大間原子力発電所

敷地ごとに震源を特定して策定する地震動のうち

内陸地殻内地震について

(コメント回答 その2)

設定した破壊開始点(①～⑨)の地表面投影図

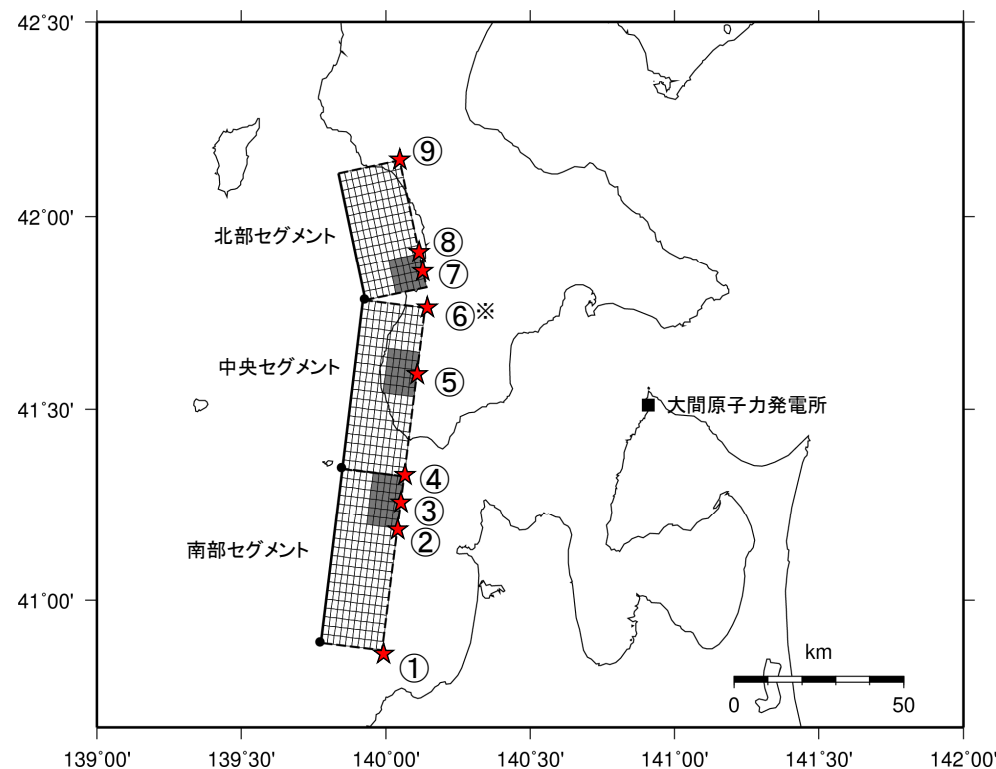
コメントNo.S4-16

破壊開始点は、強震動予測レシピ等の破壊開始点に関する知見を重視し、断層上端には設定せず、断層下端及びアスペリティ下端に新たに複数設定する。なお、断層上端の破壊開始点について、敷地に及ぼす影響の大きさを破壊開始点をずらした検討等により分析し、断層下端の破壊開始点の地震動と比べて、顕著な差異はないことを確認した。

断層位置の不確かさケースの震源モデル

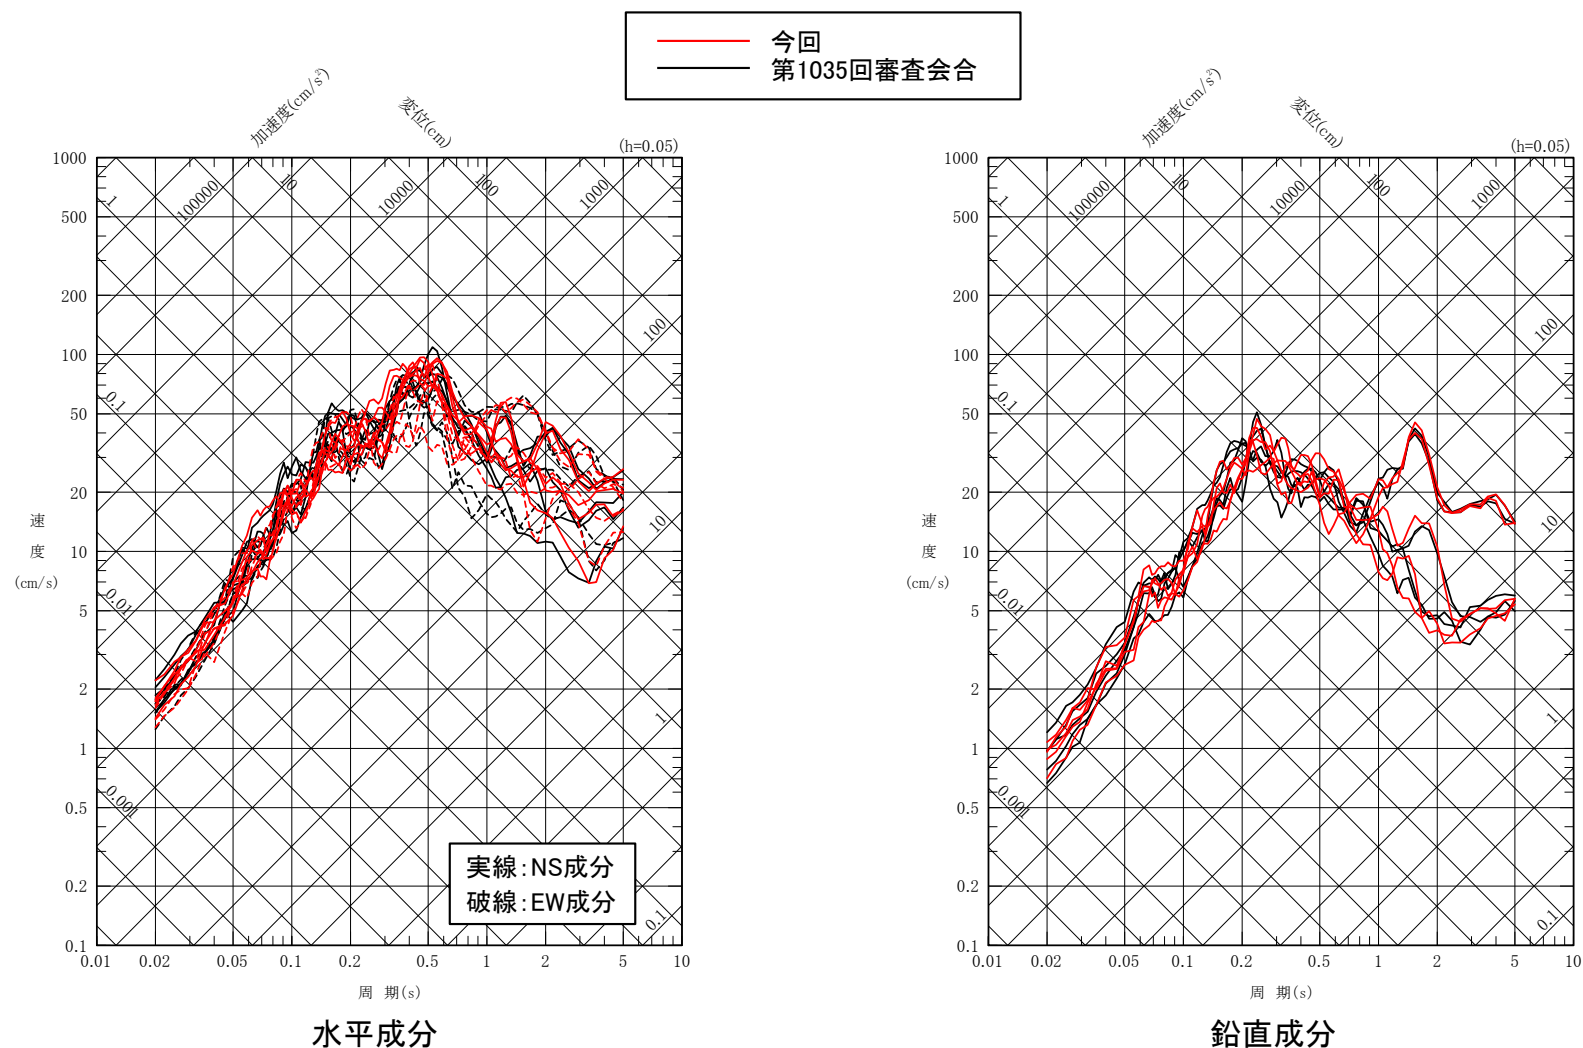
- 第1035回審査会合(2022年3月18日)と今回設定した断層位置の不確かさケースの地震動の差異を確認する。
- それぞれの震源モデルを下図に示し、地震動を比較した結果を次ページに示す。

- 断層位置の不確かさケースの震源モデルは、第1035回審査会合(2022年3月18日)から変更し、敷地に及ぼす影響が大きくなるように断層面の全体が敷地に最も近づく位置に設定する。
- 今回説明では、基本ケースの見直しに伴い、断層面の西端とアスペリティの西端を一致させた第1035回審査会合(2022年3月18日)の設定方法では、敷地に及ぼす影響が最大とならないため、設定方法を変更し、不確かさとして考慮する断層面の位置を再設定する。
- 再設定するに当たり、敷地に及ぼす影響が大きくなる配置として、図2のとおり断層面の全体が敷地に最も近づくように等価震源距離が最短となる位置に設定する。

図2 ハイブリッド合成法と統計的グリーン関数法による地震動評価の比較
奥尻海盆北東縁断層～奥尻海盆東縁断層～西津軽海盆東縁断層の連動を考慮した地震(基本ケース)

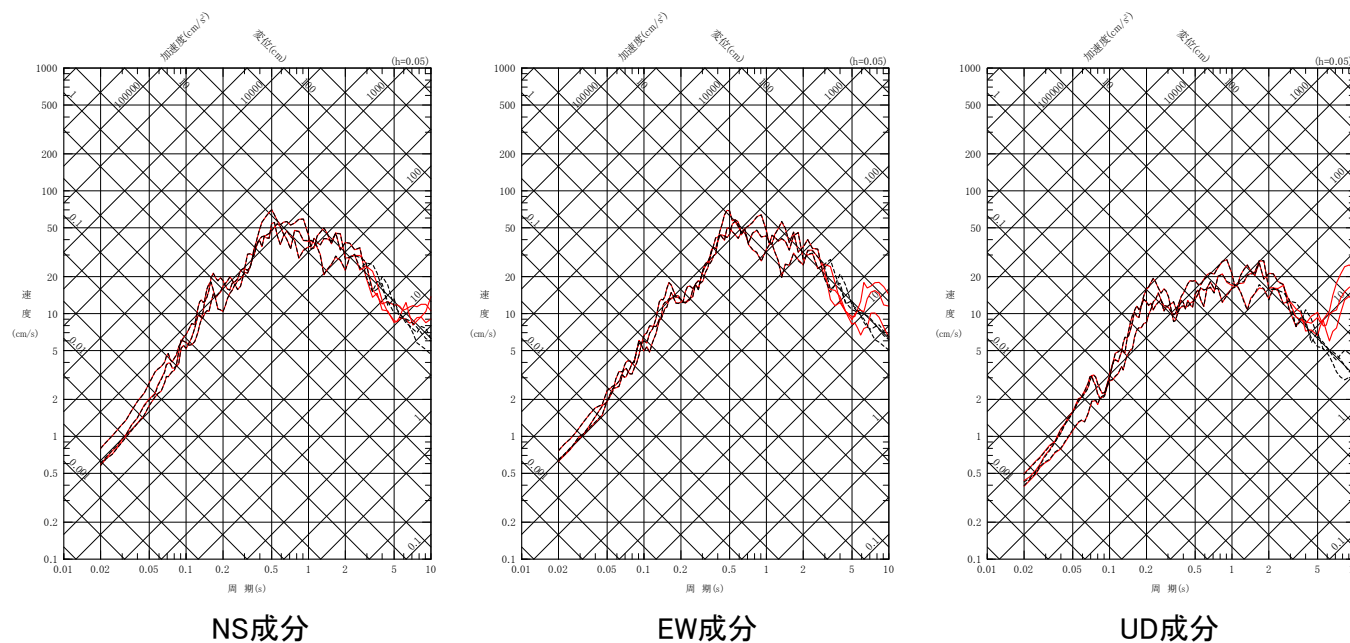
【ハイブリッド合成法による長周期地震動の影響の検討】 コメントNo.S4-18

その結果、ハイブリッド合成法による地震動評価は、周期5秒までの長周期側において卓越は認められず、経験的グリーン関数法による地震動評価が妥当であることを確認した。

- ハイブリッド合成法に用いたマッチングフィルタ(接続周期4秒)を図1に示す。
- 接続周期が適切に設定されていることを、ハイブリッド合成法による地震動評価と統計的グリーン関数法による地震動評価の応答スペクトルを比較し、確認する。
- 奥尻海盆北東縁断層～奥尻海盆東縁断層～西津軽海盆東縁断層の連動を考慮した地震の基本ケースについて、ハイブリッド合成法による地震動評価と統計的グリーン関数法による地震動評価を図2に示す。
- 周期4秒より長周期側では、ハイブリッド合成法による地震動評価が、統計的グリーン関数法と比べておおむね同等以上であることを確認した。
